訂正のお願い

2017.4 株式会社自研センター

*No.J-776 ニッサン セレナ (C27系) 2016年11月を下記の通り訂正いたします。

P.80 G030

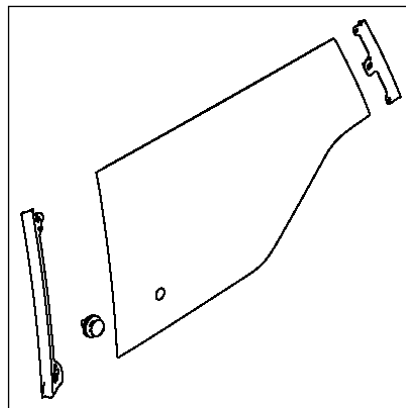
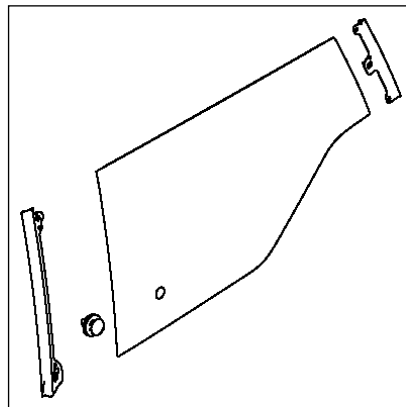
指数テーブルに一部削除・追加およびそれに伴うイラスト欄に追加があったため、該当ページを差替え願います。

G030	
(1)片側サイドウインドウガラスAssy脱着	
2.00	取外し状態
	—
	(含)作業および部品
水密テスト	
(2)(1)片側サイドウインドウガラスAssy取替	
2.00	取外し状態
	—
	(含)作業および部品
・水密テスト	
・付属品	
・[除]接着材料費

G030	
(1)片側サイドウインドウガラスAssy取替	
2.00	取外し状態 —
	(含)作業および部品
	・水密テスト ・付属品
・[除]接着材料費

× サイドウインドウガラスAssy

P.81 G035

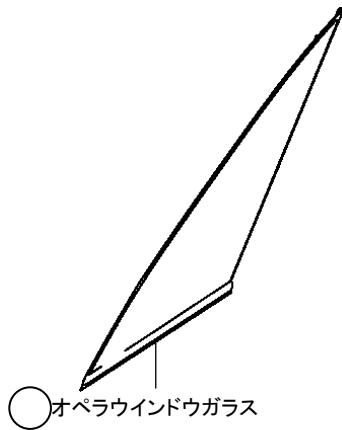
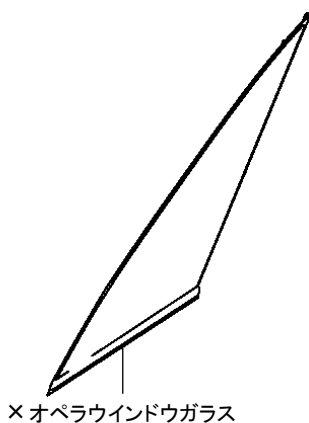
指数テーブルに一部削除・追加およびそれに伴うイラスト欄に追加があったため、該当ページを差替え願います。

G035	
(1)片側オペラウインドウガラス脱着	
1.80	取外し状態
	—
	(含)作業および部品
水密テスト	
(2)(1)片側オペラウインドウガラス取替	
1.80	取外し状態
	—
	(含)作業および部品
水密テスト	・付属品
・[除]接着材料費

G035	
(1)片側オペラウインドウガラス取替	
1. 80	取外し状態
	—
	(含)作業および部品
	・水密テスト ・付属品
・[除]接着材料費
